ORIENTAÇÃO DE OBRA: QUADRA 02 - LOTE 07/08

Alerta: Terceira orientação sobre a altura do muro excedendo o limite altura, favor providenciar a regularização urgente.

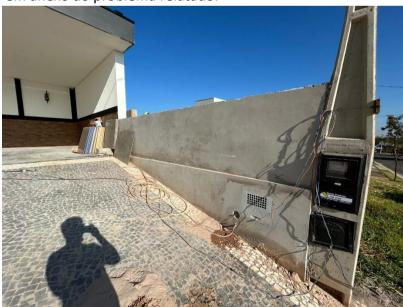
Identificamos conforme a fotografia abaixo, a seguinte irregularidade em desacordo com as especificações estatutárias a saber:

1 – Devido a rampa estar finalizada, já é possível realizar a medição exata, o muro ainda está excedendo o limite de altura de 01 metro, previsto nas normas do condomínio, favor providenciar a regularização.

3.14.1 Os muros divisórios de alvenaria na parte frontal, deverão ter altura máxima de 1,00 (um) metro a partir do recuo frontal "
